SERVICE INFO – INA 0033

Tekniska och utseendemässiga ändringar i avlänkningsrulle 532 0410 20

532 0410 20

Bild 1: 532 0410 20 – tidigare utförande

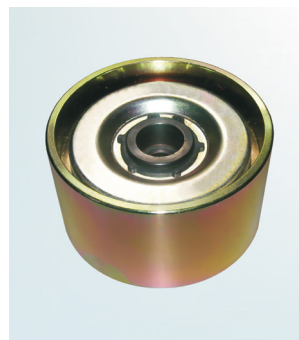
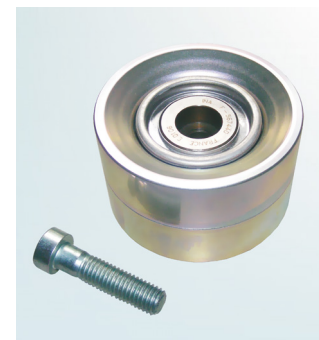
Inom ramen för löpande produktutveckling har förändringar utförts hos avlänkningsrulle med best. nr. 532 0410 20.

Denna serviceinformation beskriver utseendemässiga skillnader hos tidigare och nyare utförande. Förutom vad beträffar ändring i tillverkningen, utmärker sig det nya utförandet av lägre vikt (657 g mot 966 g hos det tidigare utförandet).

Som tillägg levereras också en skruv M10x40 (se bild 2). Denna skruv ersätter fästskruven M10x35, med vilken den tidigare rullen var monterad (se bild 1).
